Bilag 3

Partshøring og høring af naboer om byggeprojekt på Åfløjen 60, 2700 Brønshøj

Ansøgning om opførelse af bygning i 3 etager bestående af 16 boligenheder inkl. 12 altaner og 1 svalegang, Åfløjen 60

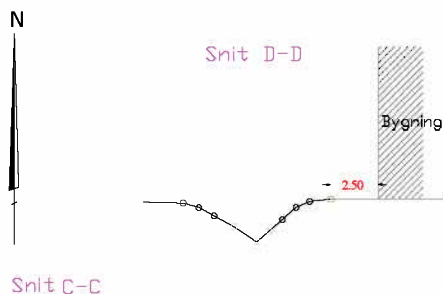
Af tegningsmaterialet fremgår blandt andet følgende figur:

Figuren viser med al tydelighed, at bygningen forventes placeret meget tæt på Kagsåens brink – dette er både yderst risikabelt for bebyggelsen, og ødelæggende for det naturlige miljø omkring Kagsåen.
